'08 광고신도시 A-29BL  
상록 아파트 건설공사

A - 701

근린생활시설

PIT층, 1층 평면도

근린생활시설 1층평면도

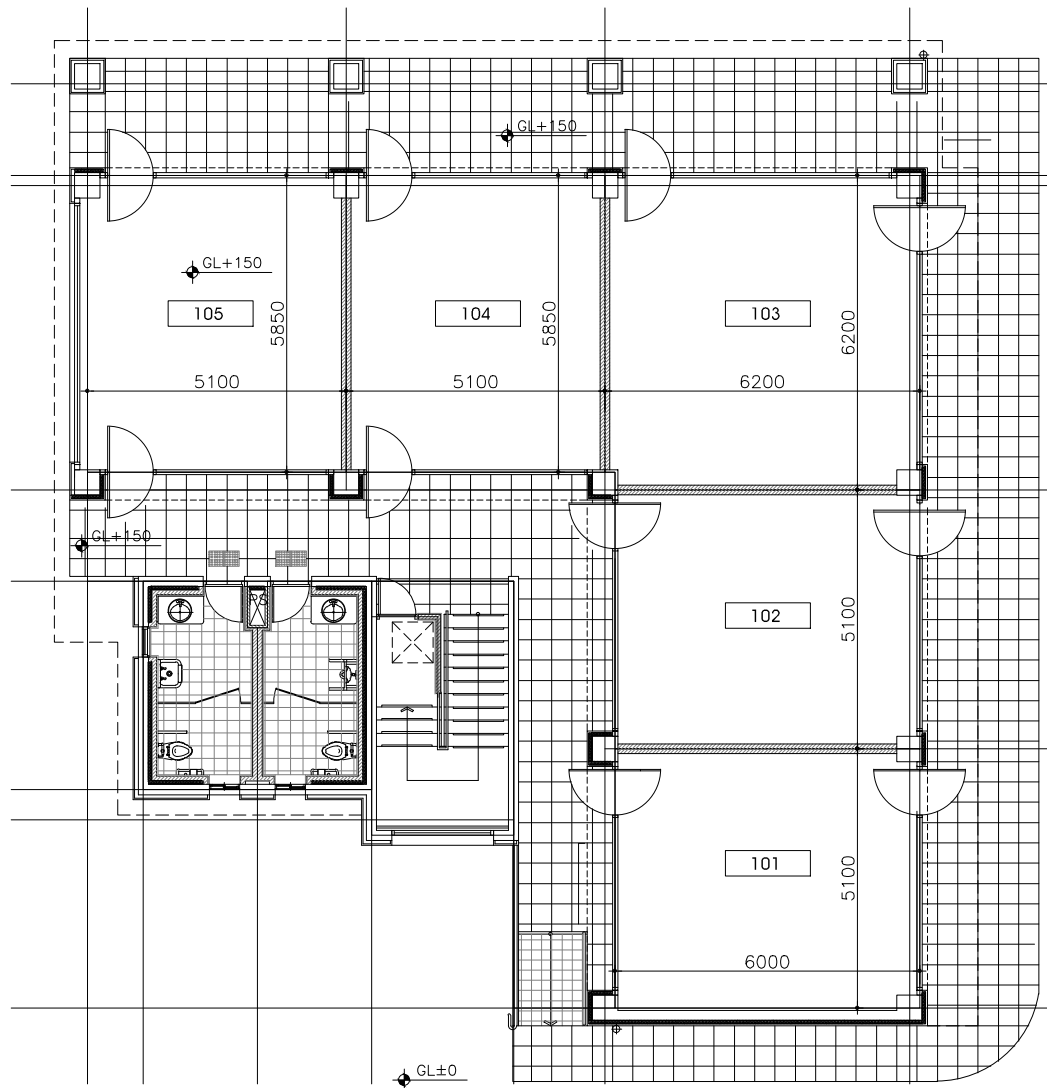
\* 화장실 입구 점자표지판설치
